**ADENDUM No.1**

**REFERENCIA: LICITACION PRIVADA LPR-002-2018  
CONSTRUCCIÓN RED INTERNA DE DISTRIBUCIÓN DE ENERGÍA  
EN MEDIA TENSIÓN DE LA UNIVERSIDAD PEDAGÓGICA  
NACIONAL FRANCISCO MORAZÁN, ETAPA I**

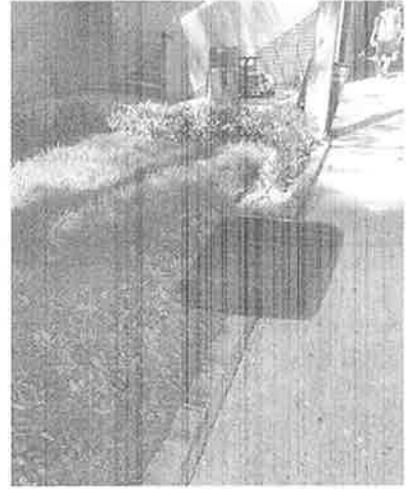
- 1) 1. **¿Se podrá cambiar la localización del poste inicial (AC-SUB P de acuerdo al plano) a la localización discutida en la visita, al lado del taller de serigrafía?**

SI, LA LOCALIZACIÓN FINAL ES LA ACORDADA DURANTE LA VISITA DE CAMPO REALIZADA EL VIERNES 1 DE JUNIO. SE ADJUNTA FOTOGRAFÍA PARA REAFIRMAR LA NUEVA UBICACIÓN DEL POSTE (PUNTO MARCADO EN AZUL).
